der ADFC Aschaffenburg-Miltenberg e.V. hatte bereits im letzten Jahr verschiedene Punkte eingebracht, wie aus den Protokollen des Fahrradforums aus 2021 zu entnehmen ist. Vor Ablauf des Probejahres ergeht zu den bisher eingeführten Maßnahmen der Umweltstraße vom ADFC folgende

Stellungnahme:

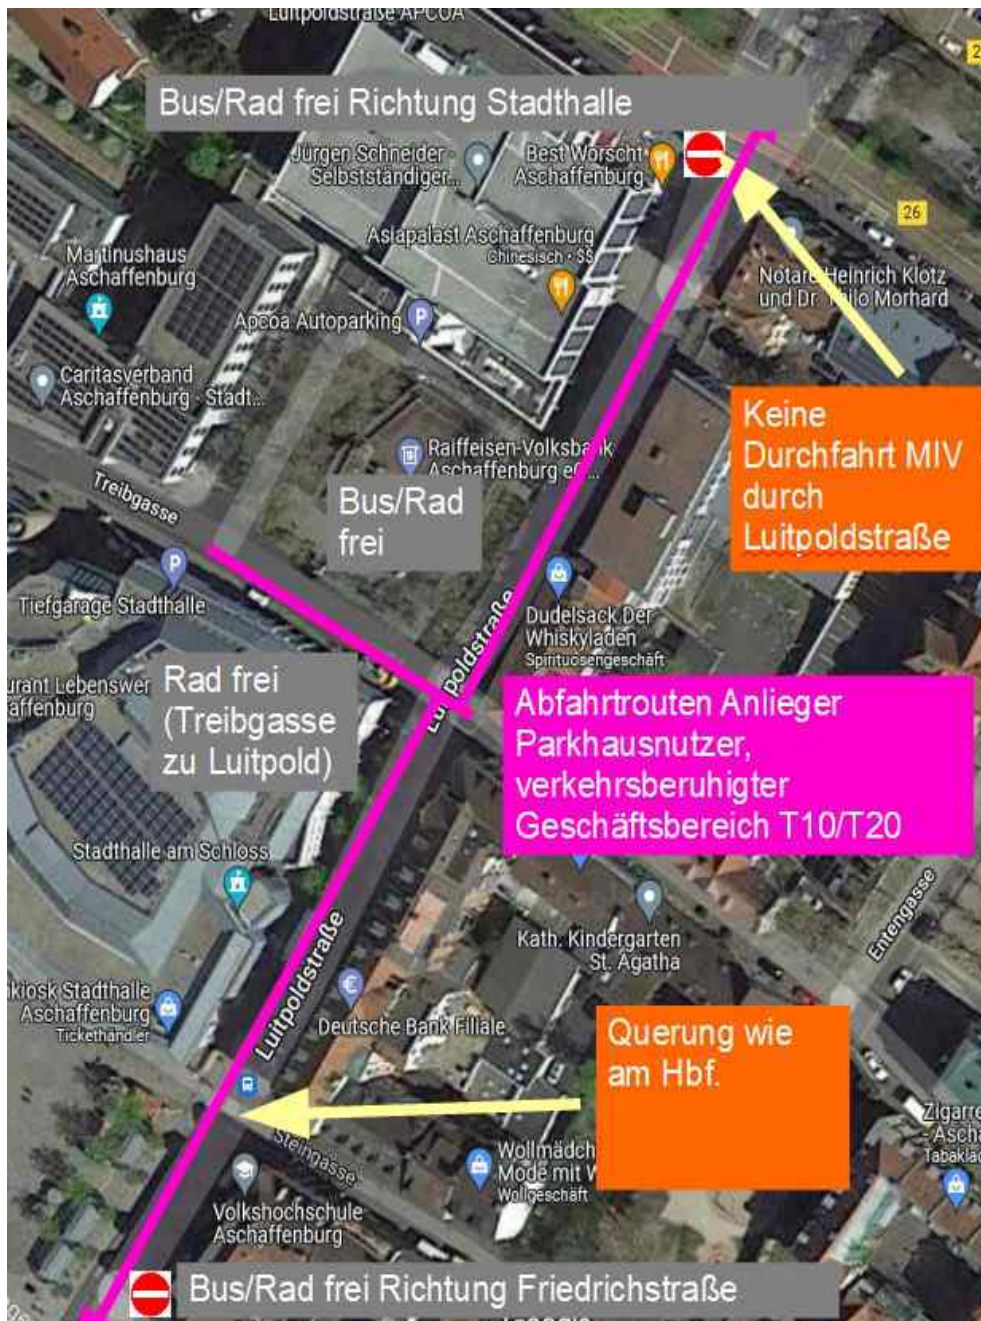
Von der Landingstraße sollte die Auffahrtsrampe nur mit Wegweisung zum Schloss ausgeschildert werden. Die Einfahrten in die Luitpoldstraße sollten an der Landingrampe sowie an der Friedrichstraße verboten werden, ausgenommen Bus, Taxi, Radfahrer,

andernfalls wird es immer wieder zu Durchfahrten mit Autos kommen. Zufahrt für Lieferfahrzeuge und Anliegerverkehr sollte möglichst von der Erthalstraße über die Treibgasse, die Ausfahrten auch über die Umweltstraße in beiden Verkehrsrichtungen erfolgen. In der Erthalstraße wäre Platz für eine Fahrbahnaufweitung zugunsten von Linksabbiegern gegeben. Im übrigen wäre in der Umweltstraße ein Verkehrsberuhigter Geschäftsbereich mit Tempo 10 oder 20 zu empfehlen.
